CIMPOR - INDÚSTRIA DE CIMENTOS, S.A. - CENTRO DE PRODUÇÃO DE SOUSELAS

PROCESSO DE LICENCIAMENTO ÚNICO AMBIENTAL N.º PL20260115000390

Resposta Pedido de Elementos Adicionais

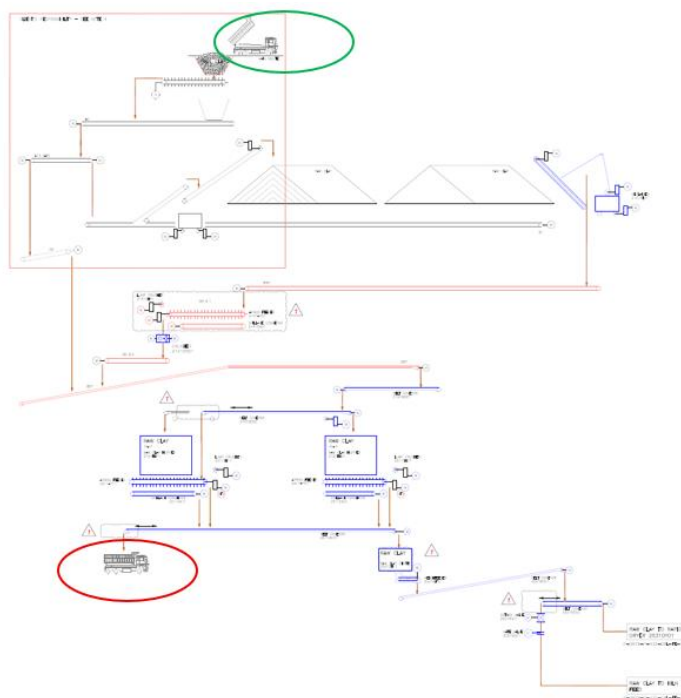
- b) **Clarificar se está previsto o encaminhamento da farinha/cru para destinos alternativos que não a continuidade do processo produtivo (por exemplo, expedição por camião, tal como ilustrado na Figura 5 – Flowsheet (Receção, armazenamento e transporte da argila crua)” da Memória Descritiva do processo de Argilas Calcinada);**

As argilas cruas secas alimentadas ao forno (aqui designadas de forma incorreta por farinha) têm como único e exclusivo destino, o forno 4 para produção de argilas calcinadas.

O camião que se vê na figura anterior, assinalado por um círculo vermelho, é uma representação do ponto de carga para permitir o procedimento de calibração das doseadoras, cuja verificação é efetuada através de pesagem do material (num camião) em báscula verificada. A báscula verificada é da fábrica, pelo que o material nunca sai do perímetro fabril. No final do procedimento, o material é reintroduzido no processo de fabrico, descarregando o camião no ponto de alimentação das argilas (representado na figura dentro do círculo verde).

Fig. 1 Evolução da taxa de substituição térmica no forno 3

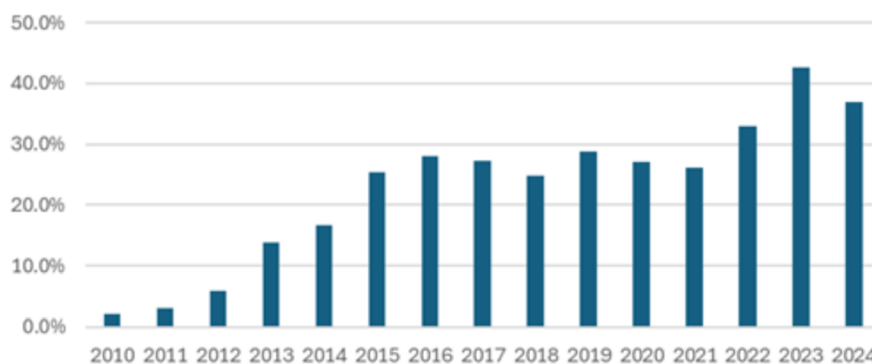
13. Apresentar fundamentação técnica detalhada de apoio à proposta de VLE de COT a aplicar nos fornos alimentados por combustíveis alternativos após a alteração (100 mg/Nm³ no Forno 3 e no “Forno 4”), de forma a comprovar as razões que estiveram na base dessa proposta, nomeadamente:

- a) **Análise da influência negativa prevista nas emissões de COT no Forno 3 (FF1), decorrente do aumento da quantidade de combustíveis alternativos a alimentar esse forno (de acordo com previsto no Relatório Síntese do EIA, página 85 de 335);**
- b) **Análise da influência negativa prevista nas emissões de COT no Forno 3 (FF1), decorrente da composição de COT das matérias-primas alternativas consumidas nesse forno (de acordo com estudo referido no documento com sistematização das MTD – BREF CLM – análise da MTD 24);**

A análise da evolução da operação do CPS entre 2010 e 2024, durante a qual a Taxa de Substituição Térmica (TST) no Forno 3 passou de cerca de 1–2% para valores da ordem dos 40%, evidencia o **aumento progressivo da incorporação de combustíveis alternativos no mix de combustíveis utilizados**, em linha com a contribuição da CIMPOR para:

- os objetivos de descarbonização do setor cimenteiro;
- a Estratégia para os Combustíveis Derivados de Resíduos (CDR), aprovada no âmbito da implementação do PERSU II (2007–2016), promovendo a valorização energética da fração não reciclável dos resíduos como alternativa aos combustíveis fósseis e contribuindo para a redução da deposição em aterro, em conformidade com a hierarquia da gestão de resíduos;
- as orientações do PERSU 2020, que identificou a produção e valorização de CDR como uma das soluções preferenciais para a fração resto dos resíduos urbanos não recicláveis, designadamente através do seu encaminhamento para valorização energética.

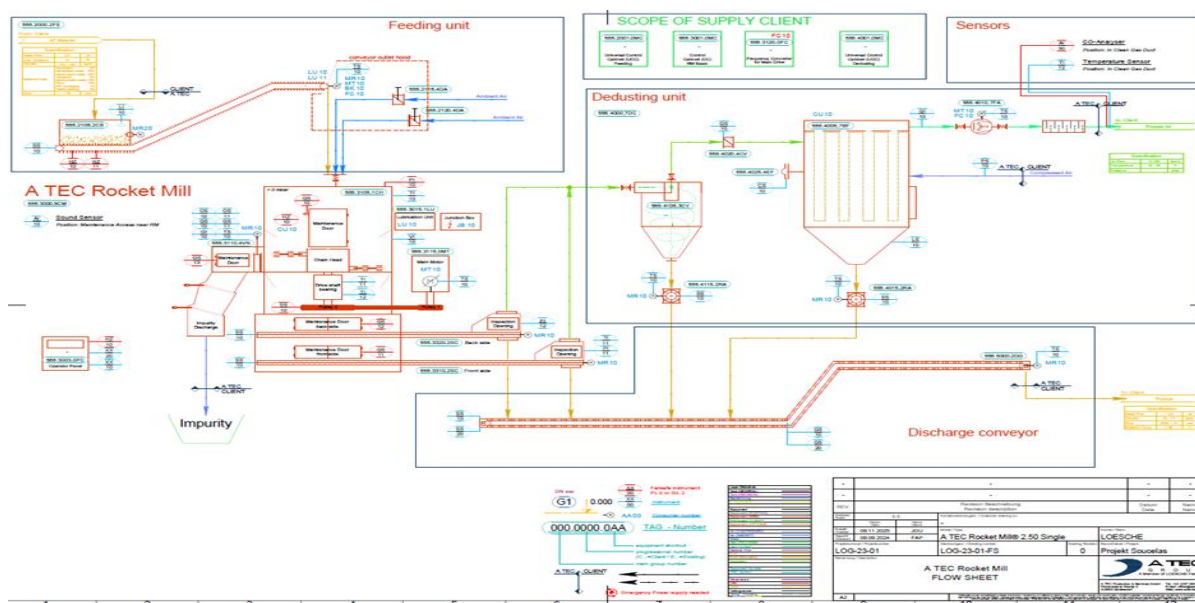
20. Identificar a fonte de emissão associada ao moinho de correntes (“Rocket Mill”), incluindo a sua referência no quadro de fontes de emissão do formulário de licenciamento, e indicação se se trata de uma fonte canalizada ou difusa. Em complemento deve apresentar:

A fonte de emissão associada ao moinho de correntes (“Rocket Mill”) é um filtro de mangas e trata-se duma fonte difusa, que ficou associada à zona das tremonhas de receção e silo de combustíveis alternativos (CA6), com o código ED51, cuja referência foi atualizada no quadro de fontes de emissão do formulário de licenciamento.

O Rocket Mill combina três funções:

- 1) Trituração por impacto - O material pré triturado ($\approx <250$ mm) entra pela parte superior; ao atingir as correntes rotativas, sofre múltiplos impactos até atingir granulometria definida.
- 2) Secagem durante a moagem - O impacto aumenta a área específica e gera redução natural da humidade de até $\approx 10\%$.
- 3) Separação de materiais pesados - Metais, pedras e outros inertes são separados durante a própria moagem.

A vantagem desta tecnologia relativamente a outras, está relacionada com o facto de apenas uma etapa efetuar a trituração e remoção de metais pesados, permitindo tratar materiais compostos, com durezas e dimensões variáveis.
